# Schéma directeur EPA

Cette page est dédiée à la préparation des rencontres autour du schéma directeur de l'EPA Paris Saclay sur les aménagements cyclables.

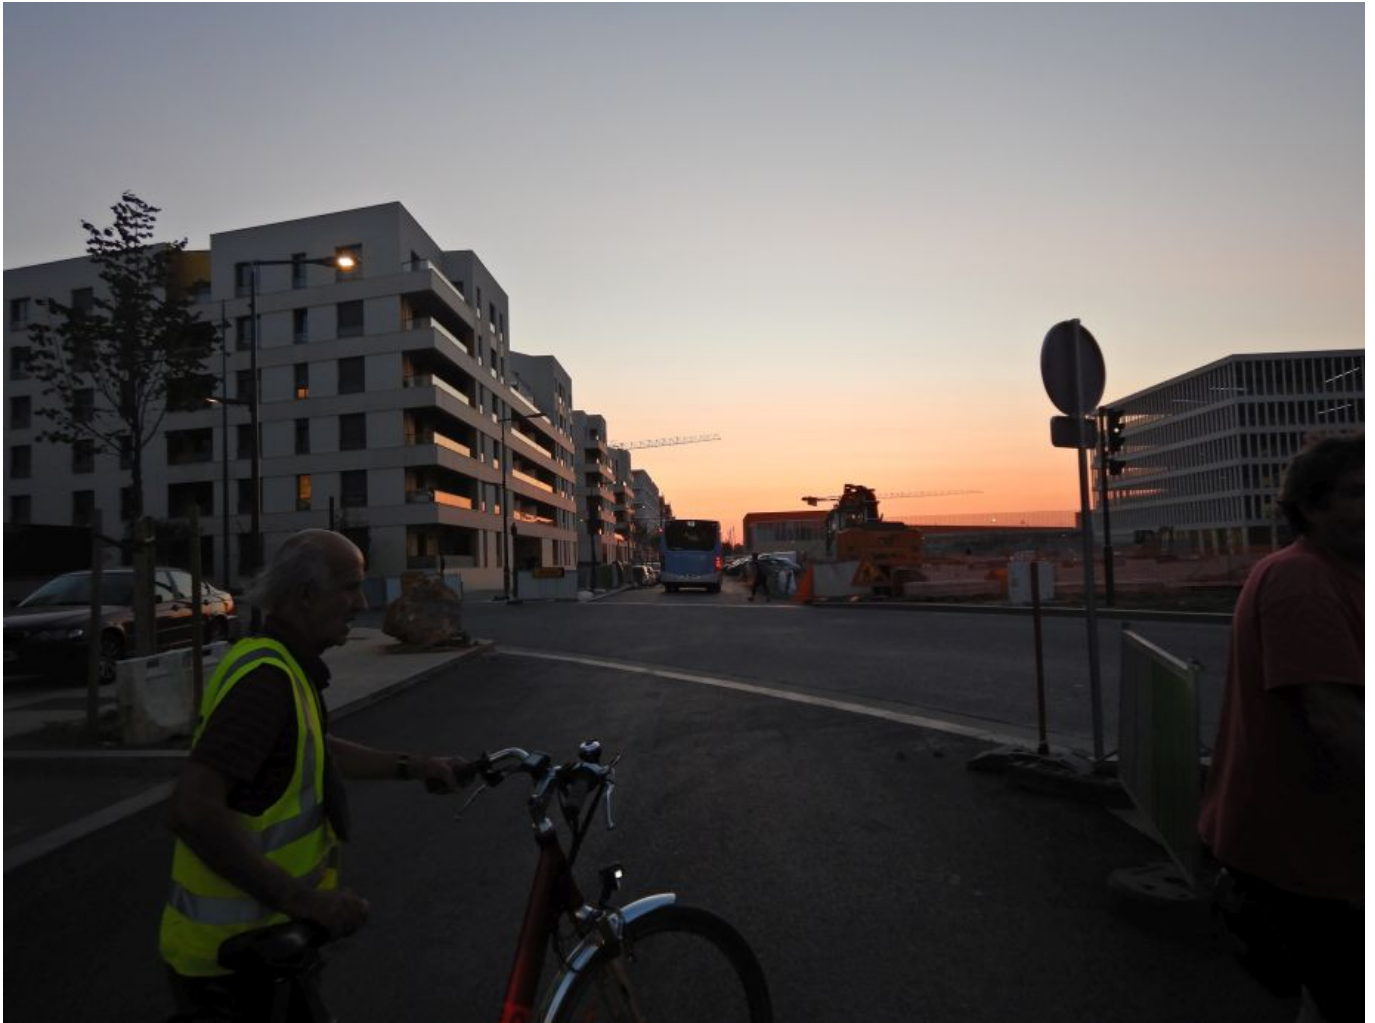
La piste le long du TCSP ne relie la ZAC de Palaiseau qu'après ce virage ! **Cohérence ?**

Les liaisons plateau vallée existantes (source D.Antoni / L.Cremel, 2015)

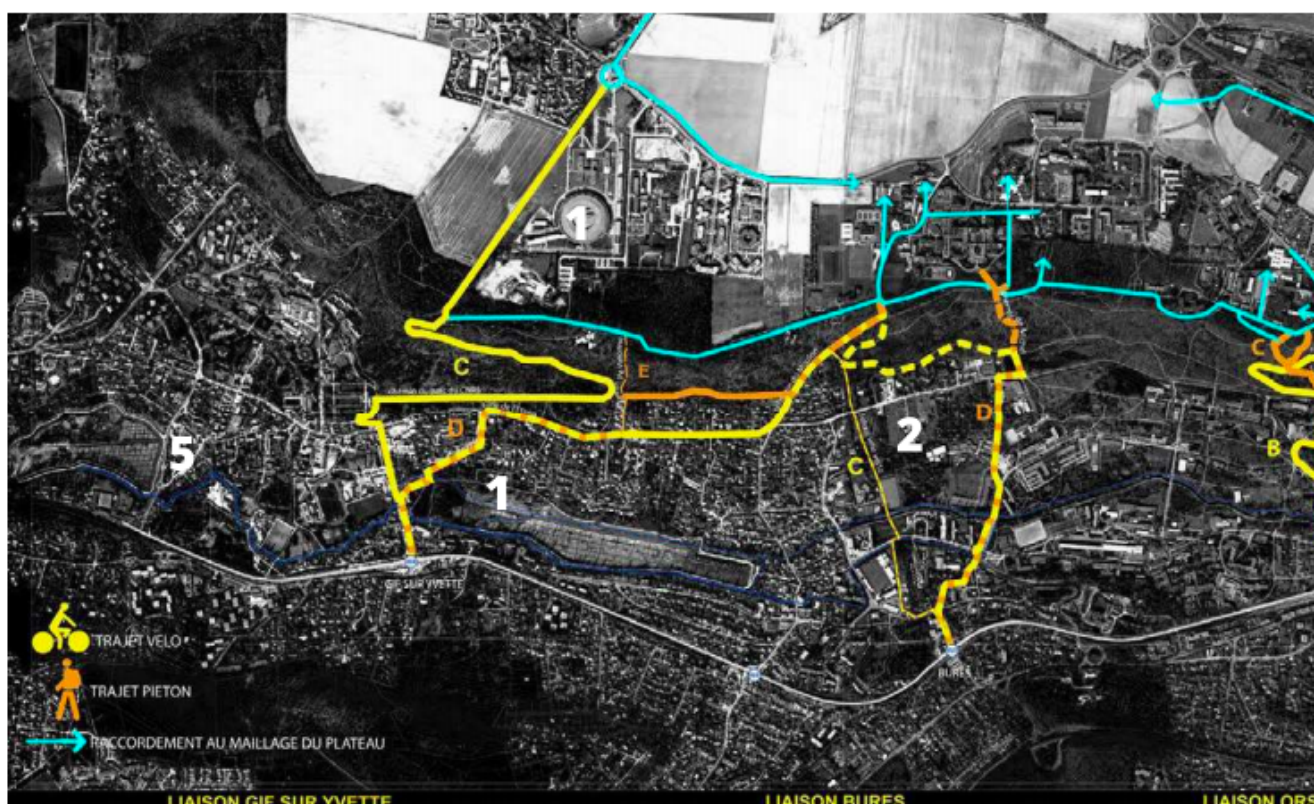
2/ INFO : Dans l'étude d'impact de l'enquête : Des cartes vélo inexactes par exemple (carte page 332 Légende "Les liaisons plateau vallée existantes") : - La liaison par le CNRS est indiquée comme existante - La liaison bleu qui longe le plateau n'est en réalité pas cyclable - Des axes cyclables mis sur cette cartes ont existé, puis ont été coupés, supprimés comme le long du TCSP
